CONSELHO MUNICIPAL DE MEIO AMBIENTE
CÂMARA TÉCNICA DE ANÁLISE DE PROCESSOS

PROCESSO 469/2018

REQUERENTE: POUSADA LUAR DA MONTANHA LTDA ME

imagem o geoprocessamento da PMAB

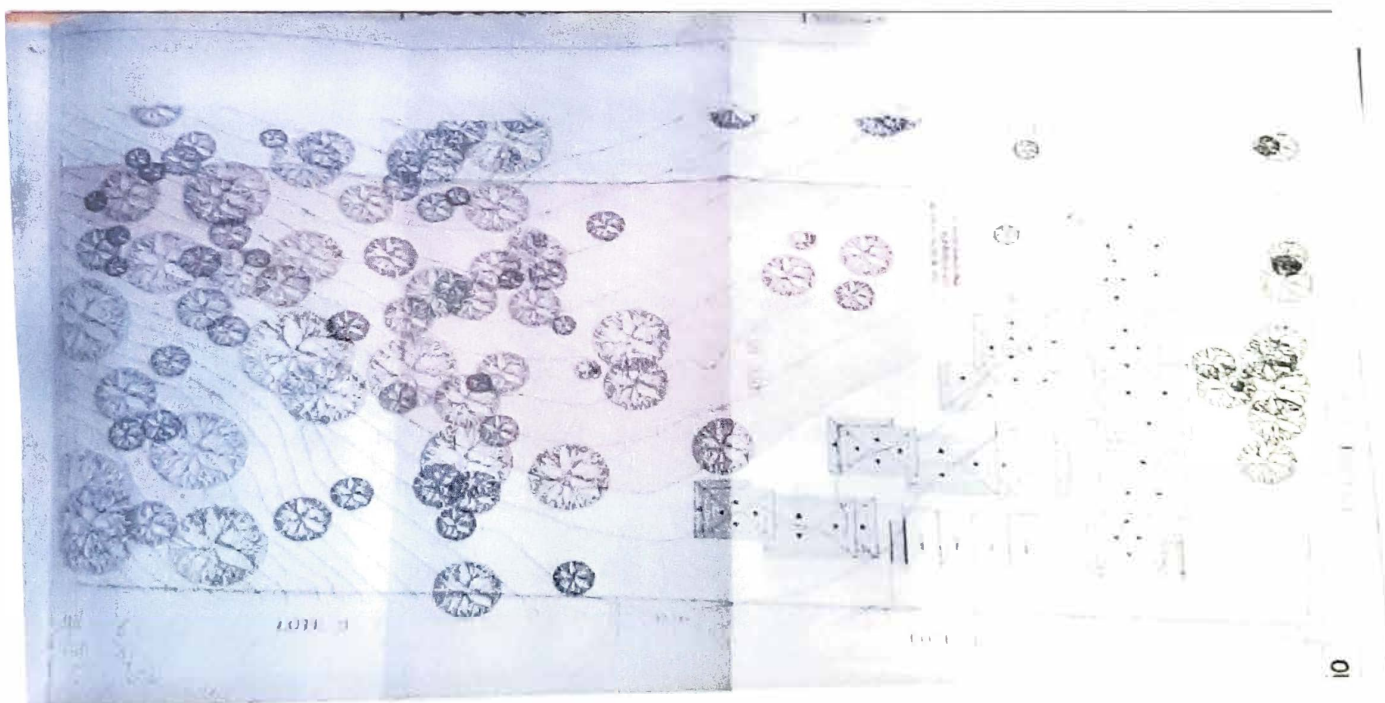
Na base aerofotogramétrica realizada pela Prefeitura, foi definido para aquele local, a cota 65 como linha de topo de morro, porém foi apresentado pelo requerente, um levantamento topográfico do terreno, que aponta divergências em relação ao geoprocessamento da PMAB. Segundo esse levantamento as curvas de nível apresentam um desenho diferente da indicada no mapa da PMAB.

Solicita portanto uma nova análise do caso, pedindo que seja considerado como base o levantamento topográfico apresentado, pelo fato de ter sido realizado in loco, com equipamento de maior precisão e dados.

- Considerando que a atividade pode ser caracterizada como de baixo impacto,
- Considerando sua localização em área urbana consolidada.
- Considerando que o lote é parcialmente afetado pela linha de topo de morro, estando toda a obra projetada fora dessa área .
- Considerando que foi realizado um levantamento topográfico no local, por profissional habilitado, apresentando precisão de dados.
- Considerando que há divergências entre o levantamento apresentado e o geoprocessamento utilizado pela PMAB.
- Considerando que esta comissão de análise de projetos participou de uma conferência do levantamento em campo, onde foi esclarecido a metodologia utilizada no levantamento.

Resolvem : pela continuidade do processo de licenciamento, levando em consideração o levantamento topográfico apresentado pelo requerente.
